2003年2月19日 307 制動装置の不具合

リコール届出一覧表

リコール届出日：平成15年2月18日

不具合発生箇所

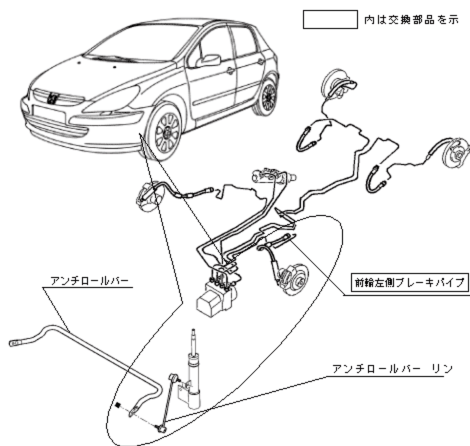
制動装置において、前輪左側のブレーキパイプの取り回しが不適切なものであるため、左側に最大に舵を切った場合に当該パイプがアンチロールバーのリンク部と干渉するものがあり、そのままの状態で使用を続けると、当該パイプが破損して制動液が漏れ、制動力が低下するおそれがある。

全車両、前輪左側ブレーキパイプを点検し、必要に応じて当該パイプの取り回しを修正するとともに、干渉痕のあるものは当該パイプを新品と交換する。

当該ブレーキパイプに、黄色のペイントでマークを表示する。
